【VI-2-11-2-3 免震重要棟遮蔽壁の耐震性についての計算書】

補正前	補正後	備考
<p style="text-align: center;">S2 補 VI-2-11-2-3 R1</p> <p>(2) 鋼管杭 鋼管杭の断面照査は、「道路橋示方書（I 共通編・IV 下部構造編）・同解説（（社）日本道路協会，平成 14 年 3 月）」及び「道路橋示方書（I 共通編・II 鋼橋編）・同解説（（社）日本道路協会，平成 14 年 3 月）」に<u>基づき</u>，曲げ・軸力に対する断面照査（全塑性モーメントに対する評価）及びせん断に対する断面照査（降伏強度に対する評価）を行う。</p> <p>a. 曲げ・軸力に対する断面照査（全塑性モーメントに対する評価） 鋼管杭の曲げ・軸力に対する断面照査は，全塑性モーメント M_p を算定し，鋼管杭に発生する最大曲げモーメントが全塑性モーメント以下となることを確認する。</p> $M_p = M_{p0} \cos(\alpha\pi/2)$ ここで， M_p ：全塑性モーメント（kN・m） M_{p0} ：軸力がない場合の全塑性モーメント（kN・m） $M_{p0} = Z_p \sigma_y$ α ：モーメントがない場合の降伏軸力 N_0 と作用軸力 N の比 $\alpha = N/N_0$ N_0 ：モーメントがない場合の降伏軸力（kN） $N_0 = \sigma_y A$ Z_p ：塑性断面係数（m ³ ） $Z_p = \frac{4}{3} r^3 \{1 - (t/r)^3\}$ σ_y ：鋼管杭の降伏点強度（kN/m ² ） N ：軸力（kN） A ：鋼管杭の断面積（m ² ） t ：鋼管杭の板厚（m） r ：鋼管杭の半径（m） <p>b. せん断に対する断面照査 鋼管杭のせん断に対する断面照査は，鋼管杭のせん断応力度が，降伏強度以下となることを確認する。なお，鋼管杭のせん断応力度は，鋼管杭内部が中詰めコンクリートで充填されているため，鋼管杭の全断面積を有効断面積として算定する。</p> <p style="text-align: center;">34</p>	<p style="text-align: center;">S2 補 VI-2-11-2-3 R2</p> <p>(2) 鋼管杭 鋼管杭の断面照査は、「道路橋示方書（I 共通編・IV 下部構造編）・同解説（（社）日本道路協会，平成 14 年 3 月）」及び「道路橋示方書（I 共通編・II 鋼橋編）・同解説（（社）日本道路協会，平成 14 年 3 月）」に<u>より</u>，曲げ・軸力に対する断面照査（全塑性モーメントに対する評価）及びせん断に対する断面照査（降伏強度に対する評価）を行う。</p> <p>a. 曲げ・軸力に対する断面照

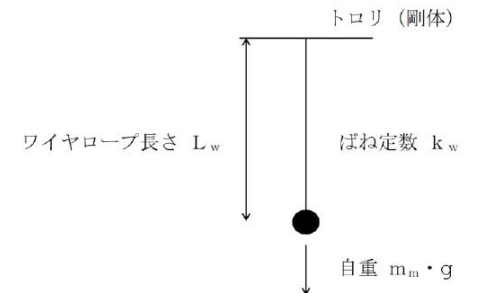
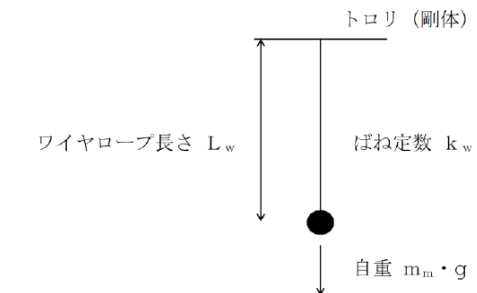
補正前	補正後	備考
<p>1. 概要 本計算書は、VI-2-11-1「波及的影響を及ぼすおそれのある下位クラス施設の耐震評価方針」の耐震評価方針に基づき、下位クラス施設である燃料取替機（Bクラス施設）が基準地震動S_sによる地震力に対して十分な構造強度を有していることを確認することで、下部に設置された上位クラス施設である燃料プール、使用済燃料貯蔵ラック等に対して、波及的影響を及ぼさないことを説明するものである。</p> <p>2. 一般事項 2.1 配置概要 燃料取替機は原子炉建物原子炉棟4階に設置されている。燃料取替機は、図2-1の位置関係図に示すように、燃料交換時において、上位クラス施設である使用済燃料貯蔵ラックが設置された燃料プール上にて作業を実施することから、地震時に本機器が転倒又は落下した場合は、使用済燃料貯蔵ラック及び燃料プールに対して波及的影響を及ぼすおそれがある。</p> <div data-bbox="507 928 1210 1591" style="border: 2px solid black; width: 237px; height: 316px; margin: 10px auto;"></div> <p style="text-align: center;">図2-1 燃料取替機と燃料プール等の位置関係</p> <p style="text-align: center;">1</p> <p style="writing-mode: vertical-rl; position: absolute; left: 118px; top: 465px;">S2 補 VI-2-11-2-7-2 R1</p>	<p>1. 概要 本計算書は、VI-2-11-1「波及的影響を及ぼすおそれのある下位クラス施設の耐震評価方針」の耐震評価方針に基づき、下位クラス施設である燃料取替機（Bクラス施設）が基準地震動S_sによる地震力に対して十分な構造強度を有していることを確認することで、下部に設置された上位クラス施設である燃料プール、使用済燃料貯蔵ラック等に対して、波及的影響を及ぼさないことを説明するものである。</p> <p>2. 一般事項 2.1 配置概要 燃料取替機は原子炉建物原子炉棟4階に設置されている。燃料取替機は、図2-1の位置関係図に示すように、燃料交換時において、上位クラス施設である使用済燃料貯蔵ラックが設置された燃料プール上にて作業を実施することから、地震時に本機器が転倒又は落下した場合は、使用済燃料貯蔵ラック及び燃料プールに対して波及的影響を及ぼすおそれがある。</p> <div data-bbox="1709 928 2412 1591" style="border: 2px solid black; width: 237px; height: 316px; margin: 10px auto;"></div> <p style="text-align: center;">図2-1 燃料取替機と燃料プール等の位置関係</p> <p style="text-align: center;">1</p> <p style="writing-mode: vertical-rl; position: absolute; left: 524px; top: 465px;">S2 補 VI-2-11-2-7-2 R2</p>	<p style="text-align: center;">記載の適正化</p>

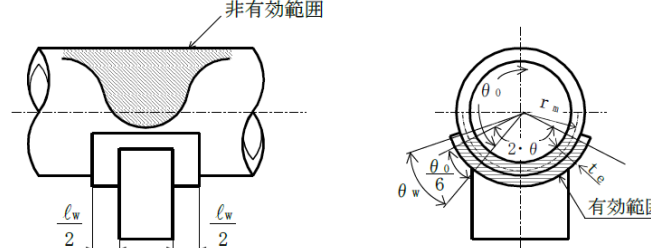
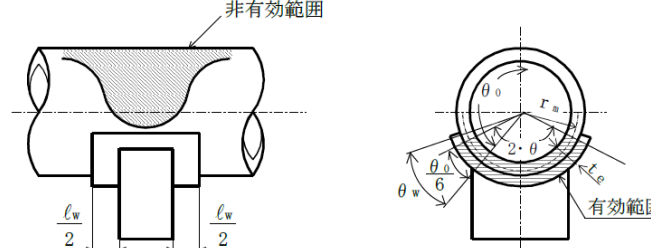
補正前	補正後	備考
<p>3. 評価部位</p> <p>制御棒貯蔵ハンガは、「4.1 地震応答解析及び構造強度評価方法」に示す条件に基づき耐震評価を実施する。なお、ハンガ部及び振れ止め部は互いに独立しており、ハンガ部の固定部である基礎ボルト及び制御棒落下防止治具（制御棒落下防止ポール及びポール支持金具）が健全であれば機器及び制御棒が転倒又は落下することなく上位クラス施設への波及的影響を抑制できるため、基礎ボルト、制御棒落下防止ポール及びポール支持金具を評価対象とする。ハンガ部の耐震評価部位については、表2-1の概略構造図に示す。</p> <p>4. 地震応答解析及び構造強度評価</p> <p>4.1 地震応答解析及び構造強度評価方法</p> <p>(1) 制御棒貯蔵ハンガのハンガ部は、原子炉建物の燃料プールの底部(EL 33.9m)及び側壁(EL 38.5m)に基礎ボルトで固定されるものとする。</p> <p>(2) 地震応答解析時のハンガ部の質量には、制御棒の質量、制御棒落下防止治具の質量、ハンガ部自身の質量及びハンガ部部材内に含まれる水の質量のほか、制御棒、制御棒落下防止治具及びハンガ部部材の付加質量*を考慮する。</p> <p>(3) 構造強度評価時のハンガ部の質量は、制御棒の質量、制御棒落下防止治具の質量、ハンガ部自身の質量及びハンガ部部材内に含まれる水の質量とする。また、更に精緻に評価するため、排除水質量（水中に設置される機器が排除する水の質量）の減算を考慮する。ただし、制御棒は減算を考慮しないものとする。</p> <p>(4) 地震力は、ハンガ部に対して水平方向及び鉛直方向から個別に作用するものとし、作用する荷重の算出においてはSRSS法で組み合わせるものとする。ここで、水平方向地震力は、ハンガ部の長辺方向に作用する場合と短辺方向に作用する場合を考慮する。</p> <p>(5) 耐震計算に用いる寸法は、公称値を使用する。</p> <p>注記*：付加質量とは、機器が流体中で加速度を受けた場合に質量が増加したような効果を模擬した、機器の形状により定まる仮想質量をいう。</p> <p style="text-align: center;">9</p>	<p>3. 評価部位</p> <p>制御棒貯蔵ハンガは、「4.1 地震応答解析及び構造強度評価方法」に示す条件に基づき耐震評価を実施する。なお、ハンガ部及び振れ止め部は互いに独立しており、ハンガ部の固定部である基礎ボルト及び制御棒落下防止治具（制御棒落下防止ポール及びポール支持金具）が健全であれば機器及び制御棒が転倒又は落下することなく上位クラス施設への波及的影響を抑制できるため、基礎ボルト、制御棒落下防止ポール及びポール支持金具を評価対象とする。ハンガ部の耐震評価部位については、表2-1の概略構造図に示す。</p> <p>4. 地震応答解析及び構造強度評価</p> <p>4.1 地震応答解析及び構造強度評価方法</p> <p>(1) 制御棒貯蔵ハンガを構成する部材をより要素にてモデル化した3次元有限要素法モデルによるスペクトルモーダル解析()及び静解析()を適用する。</p> <p>(2) 制御棒貯蔵ハンガのハンガ部は、原子炉建物の燃料プールの底部(EL 33.9m)及び側壁(EL 38.5m)に基礎ボルトで固定されるものとする。</p> <p>(3) 地震応答解析時のハンガ部の質量には、制御棒の質量、制御棒落下防止治具の質量、ハンガ部自身の質量及びハンガ部部材内に含まれる水の質量のほか、制御棒、制御棒落下防止治具及びハンガ部部材の付加質量*を考慮する。</p> <p>(4) 構造強度評価時のハンガ部の質量は、制御棒の質量、制御棒落下防止治具の質量、ハンガ部自身の質量及びハンガ部部材内に含まれる水の質量とする。また、更に精緻に評価するため、排除水質量（水中に設置される機器が排除する水の質量）の減算を考慮する。ただし、制御棒は減算を考慮しないものとする。</p> <p>(5) 地震力は、ハンガ部に対して水平方向及び鉛直方向から個別に作用するものとし、作用する荷重の算出においてはSRSS法で組み合わせるものとする。ここで、水平方向地震力は、ハンガ部の長辺方向に作用する場合と短辺方向に作用する場合を考慮する。</p> <p>(6) 耐震計算に用いる寸法は、公称値を使用する。</p> <p>注記*：付加質量とは、機器が流体中で加速度を受けた場合に質量が増加したような効果を模擬した、機器の形状により定まる仮想質量をいう。</p> <p style="text-align: center;">9</p>	<p style="text-align: center;">記載の適正化</p>

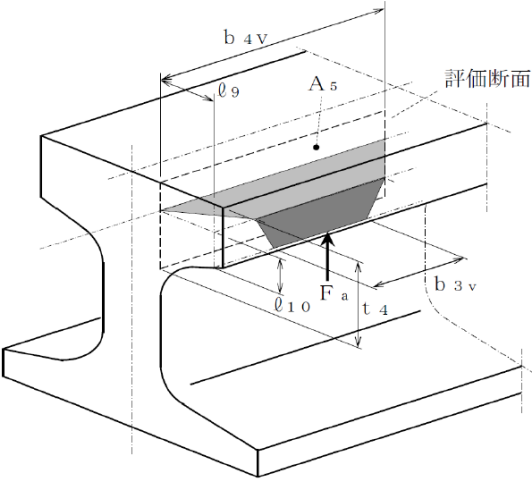
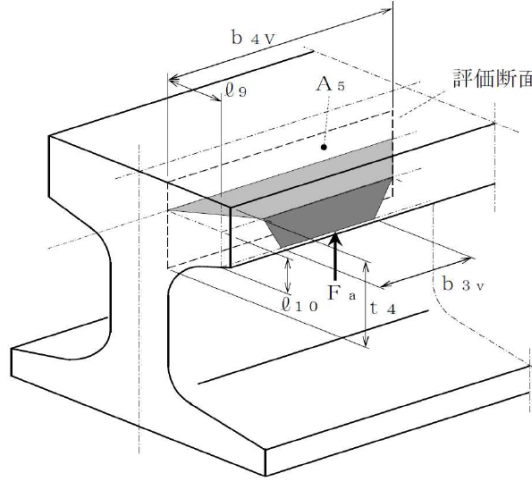
補正前	補正後	備考
<p>3. 評価部位</p> <p>取水槽ガントリクレーンの耐震評価は、「4.1 地震応答解析及び構造強度評価方法」に示す条件に基づき、クレーン及び吊荷の落下により、上位クラス施設が損傷することを防止するために、クレーン本体ガード、脚部、ガード継ぎ、脚下部継ぎ、転倒防止装置、走行車輪、走行レール、トロリストッパ、吊具（ワイヤロープ及びフック）、単軸粘性ダンパ（クレビスを含む）及びブレースについて実施する。取水槽ガントリクレーンの耐震評価部位については、表 2-1 の概略構造図に示す。</p> <p>4. 地震応答解析及び構造強度評価</p> <p>4.1 地震応答解析及び構造強度評価条件</p> <p>4.1.1 取水槽ガントリクレーンの構造概要</p> <p>取水槽ガントリクレーンは、脚、クレーン本体ガード、トロリ、ホイスト、単軸粘性ダンパなどの構造体で構成されている。</p> <p>脚はクレーン本体ガードを支持し、下部には走行車輪が設置されている。クレーン本体ガードは脚の上部にあり、その上面にトロリが移動するための横行レールが設置されており、下部にはホイストレールが設置されている。ガード継ぎは走行方向にクレーン本体ガードと接続されている。脚下部継ぎは走行車輪間に走行方向に設置されている。原子炉補機海水ポンプ等のメンテナンス時には、トロリに設置された巻上げ装置（主巻）、又はホイストを使用して、ワイヤロープ及びフックを介し、吊荷の吊上げ、吊下げ、移動等の作業を実施する。</p> <p>取水槽ガントリクレーンは大型の構造物であり、制震装置の設置による地震荷重の低減が耐震性向上に有効である。取水槽ガントリクレーンの応答は、走行レールの直交方向に脚が変形する振動モードが支配的であり、クレーン本体ガードと脚の間にブレースを介して単軸粘性ダンパを制震装置として設置する。</p> <p>単軸粘性ダンパはシリンダ、ピストン、ロッド及び粘性体で構成されている。</p> <p>単軸粘性ダンパとクレーン本体ガードの接続、ブレースと脚の接続部にはクレビスと呼ぶ回転部を設けている。このクレビスは単軸粘性ダンパの伸縮方向と直交する一方向にはピンを軸として自由に回転可能となっている。また、ピンの軸受部は球面軸受となっており、単軸粘性ダンパに伸縮方向以外の荷重が加わらない構造としている。クレビス部詳細を図 4-1 に示す。</p> <p>取水槽ガントリクレーンは、取水槽海水ポンプエリアの北側と取水槽循環水ポンプエリアの南側に敷設された走行レール上を脚下部にある走行装置及び車輪によって東西方向に移動する。トロリは、クレーン本体ガード上面の横行レール上を横行装置及び横行車輪によって南北方向に移動する。ホイストは、クレーン本体ガード下に設置されたホイストレールに沿って、南北方向に移動する。また、取水槽ガントリクレーンの地震による転倒を防止するため、本体下部に転倒防止</p> <p style="text-align: center;">13</p>	<p>3. 評価部位</p> <p>取水槽ガントリクレーンの耐震評価は、「4.1 地震応答解析及び構造強度評価方法」に示す条件に基づき、クレーン及び吊荷の落下により、上位クラス施設が損傷することを防止するために、クレーン本体ガード、脚部、ガード継ぎ、脚下部継ぎ、転倒防止装置、走行車輪、走行レール、トロリストッパ、吊具（ワイヤロープ及びフック）、単軸粘性ダンパ（クレビスを含む）及びブレースについて実施する。取水槽ガントリクレーンの耐震評価部位については、表 2-1 の概略構造図に示す。</p> <p>4. 地震応答解析及び構造強度評価</p> <p>4.1 地震応答解析及び構造強度評価方法</p> <p>4.1.1 取水槽ガントリクレーンの構造概要</p> <p>取水槽ガントリクレーンは、脚、クレーン本体ガード、トロリ、ホイスト、単軸粘性ダンパなどの構造体で構成されている。</p> <p>脚はクレーン本体ガードを支持し、下部には走行車輪が設置されている。クレーン本体ガードは脚の上部にあり、その上面にトロリが移動するための横行レールが設置されており、下部にはホイストレールが設置されている。ガード継ぎは走行方向にクレーン本体ガードと接続されている。脚下部継ぎは走行車輪間に走行方向に設置されている。原子炉補機海水ポンプ等のメンテナンス時には、トロリに設置された巻上げ装置（主巻）、又はホイストを使用して、ワイヤロープ及びフックを介し、吊荷の吊上げ、吊下げ、移動等の作業を実施する。</p> <p>取水槽ガントリクレーンは大型の構造物であり、制震装置の設置による地震荷重の低減が耐震性向上に有効である。取水槽ガントリクレーンの応答は、走行レールの直交方向に脚が変形する振動モードが支配的であり、クレーン本体ガードと脚の間にブレースを介して単軸粘性ダンパを制震装置として設置する。</p> <p>単軸粘性ダンパはシリンダ、ピストン、ロッド及び粘性体で構成されている。</p> <p>単軸粘性ダンパとクレーン本体ガードの接続、ブレースと脚の接続部にはクレビスと呼ぶ回転部を設けている。このクレビスは単軸粘性ダンパの伸縮方向と直交する一方向にはピンを軸として自由に回転可能となっている。また、ピンの軸受部は球面軸受となっており、単軸粘性ダンパに伸縮方向以外の荷重が加わらない構造としている。クレビス部詳細を図 4-1 に示す。</p> <p>取水槽ガントリクレーンは、取水槽海水ポンプエリアの北側と取水槽循環水ポンプエリアの南側に敷設された走行レール上を脚下部にある走行装置及び車輪によって東西方向に移動する。トロリは、クレーン本体ガード上面の横行レール上を横行装置及び横行車輪によって南北方向に移動する。ホイストは、クレーン本体ガード下に設置されたホイストレールに沿って、南北方向に移動する。また、取水槽ガントリクレーンの地震による転倒を防止するため、本体下部に転倒防止</p> <p style="text-align: center;">13</p>	<p style="text-align: center;">記載の適正化</p>

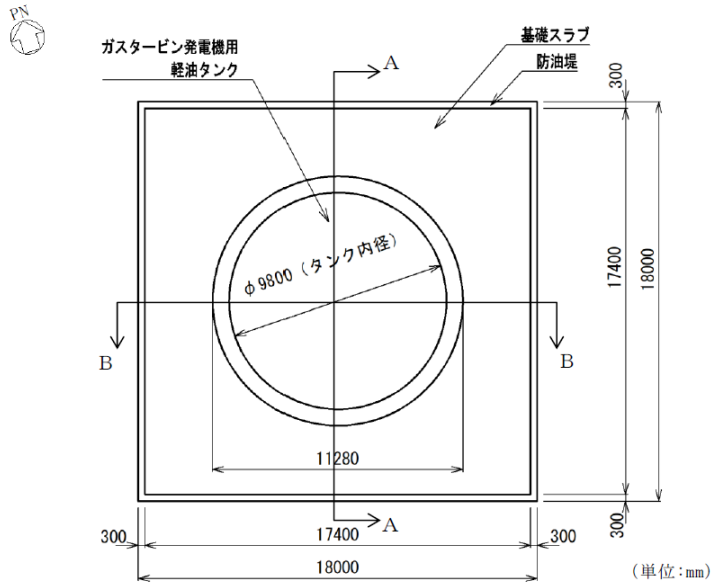
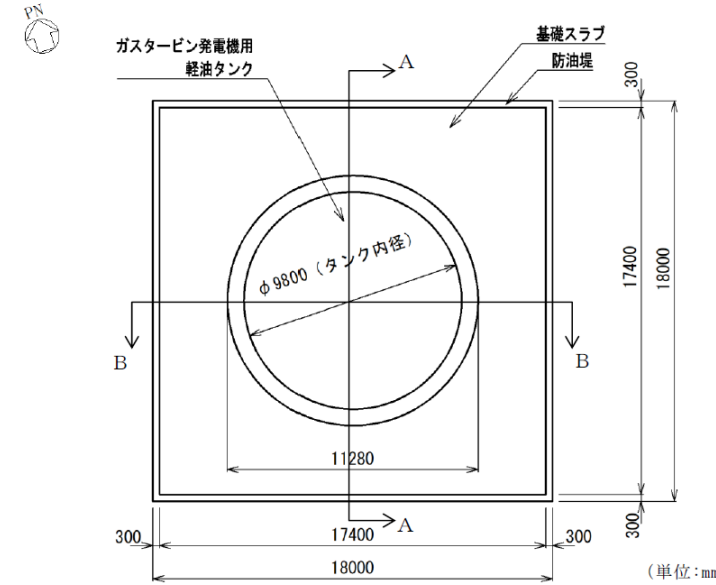
補正前	補正後	備考
<p style="text-align: center;">補正前</p> <p style="text-align: center;">(全体図)</p> <p style="text-align: center;">(拡大図)</p> <p>図 3-17 (2) 仮設耐震構台の地震応答解析モデル (B-B断面 (東西方向))</p> <p style="text-align: center;">55</p>	<p style="text-align: center;">補正後</p> <p style="text-align: center;">(全体図)</p> <p style="text-align: center;">(拡大図)</p> <p>図 3-17 (2) 仮設耐震構台の地震応答解析モデル (B-B断面 (東西方向))</p> <p style="text-align: center;">55</p>	<p style="text-align: center;">備考</p> <p style="text-align: center;">記載の適正化</p>

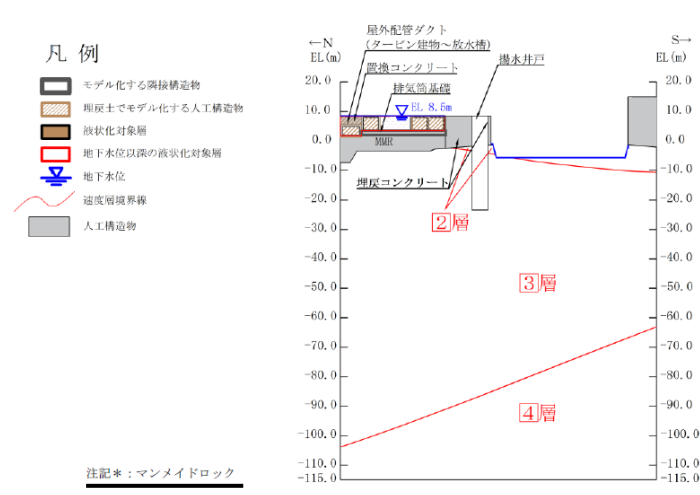
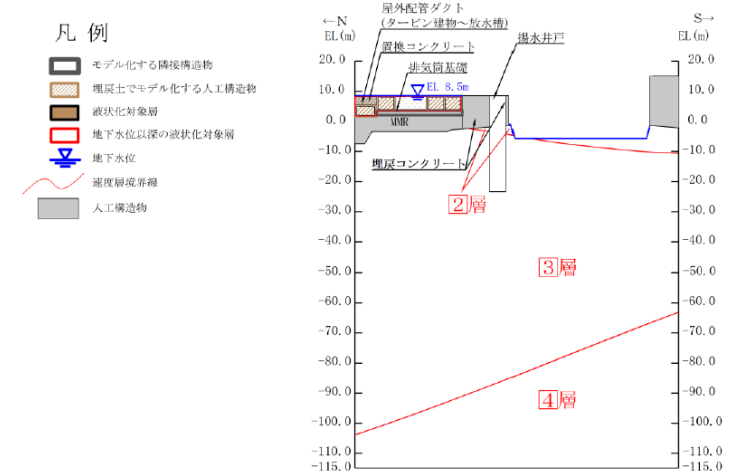
補正前	補正後	備考
<p style="text-align: center;">目 次</p> <p>1. 概要 1</p> <p>2. 基本方針 2</p> <p> 2.1 位置 2</p> <p> 2.2 構造概要 3</p> <p> 2.3 解析方針 5</p> <p> 2.4 適用規格・基準等 7</p> <p>3. 解析方法 8</p> <p> 3.1 評価対象断面 8</p> <p> 3.2 解析方法 11</p> <p> 3.2.1 構造部材 11</p> <p> 3.2.2 地盤 12</p> <p> 3.2.3 減衰定数 13</p> <p> 3.2.4 地震応答解析のケースの選定 14</p> <p> 3.3 荷重及び荷重の組合せ 16</p> <p> 3.3.1 耐震評価上考慮する状態 16</p> <p> 3.3.2 荷重 16</p> <p> 3.3.3 荷重の組合せ 17</p> <p> 3.4 入力地震動 18</p> <p> 3.5 解析モデル及び諸元 32</p> <p> 3.5.1 解析モデル 32</p> <p> 3.5.2 使用材料及び材料の物性値 35</p> <p> 3.5.3 地盤の物性値 35</p> <p> 3.5.4 地下水位 36</p> <p>4. 解析結果 37</p> <p> 4.1 A-A断面（東西方向）の解析結果 37</p> <p> 4.2 B-B断面（南北方向）の解析結果 74</p>	<p style="text-align: center;">目 次</p> <p>1. 概要 1</p> <p>2. 基本方針 2</p> <p> 2.1 位置 2</p> <p> 2.2 構造概要 3</p> <p> 2.3 解析方針 5</p> <p> 2.4 適用規格・基準等 7</p> <p>3. 解析方法 8</p> <p> 3.1 評価対象断面 8</p> <p> 3.2 解析方法 11</p> <p> 3.2.1 構造部材 11</p> <p> 3.2.2 地盤 12</p> <p> 3.2.3 減衰定数 13</p> <p> 3.2.4 地震応答解析の解析ケースの選定 14</p> <p> 3.3 荷重及び荷重の組合せ 16</p> <p> 3.3.1 耐震評価上考慮する状態 16</p> <p> 3.3.2 荷重 16</p> <p> 3.3.3 荷重の組合せ 17</p> <p> 3.4 入力地震動 18</p> <p> 3.5 解析モデル及び諸元 32</p> <p> 3.5.1 解析モデル 32</p> <p> 3.5.2 使用材料及び材料の物性値 35</p> <p> 3.5.3 地盤の物性値 35</p> <p> 3.5.4 地下水位 36</p> <p>4. 解析結果 37</p> <p> 4.1 A-A断面（東西方向）の解析結果 37</p> <p> 4.2 B-B断面（南北方向）の解析結果 74</p>	<p style="text-align: center;">記載の適正化</p>
